## ESCLARECIMENTO - PE 40/2024 - PREFEITURA MUNICIPAL DE TENENTE PORTELA RS

Referente ao descritivo técnico do item 9 (Caixa de Som Amplificada).

Imagem de um tweeter:

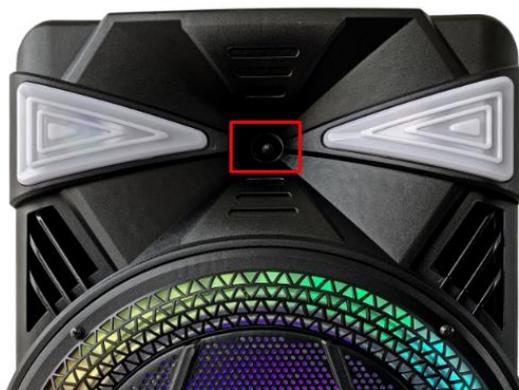
A parte que nos causa dúvida, é a que cita “tweeter de no mín. 4 “ “. Entendemos, portanto, que o descritivo pede um tweeter de no mínimo 4 polegadas.

Nós, AUDIOFRAHM, somos fabricantes nacionais de equipamentos de som há mais de 63 anos no mercado, e podemos afirmar com propriedade que não existe tweeters de 4”. Os tweeters não chegam a ultrapassar 2 polegadas.

Considerando isso, gostaríamos que fosse esclarecido se, essa característica solicitada, de 4", os senhores quiseram dizer respeito à construção interna onde se localiza o dispositivo tweeter como um todo, que faz a função de dispersão do som, conforme demonstramos abaixo.

Por isso é que questionamos se quando o edital menciona “tweeter de no mín. 4 “ “, na verdade ele quer dizer respeito ao conjunto total, conforme demonstrado nas últimas imagens; daí sim seria possível falarmos em 4”. Se foi assim considerado, solicitamos que esclareça também, qual o tamanho do tweeter para esse produto licitado, que lembramos, deve ser de até no máximo 2”.
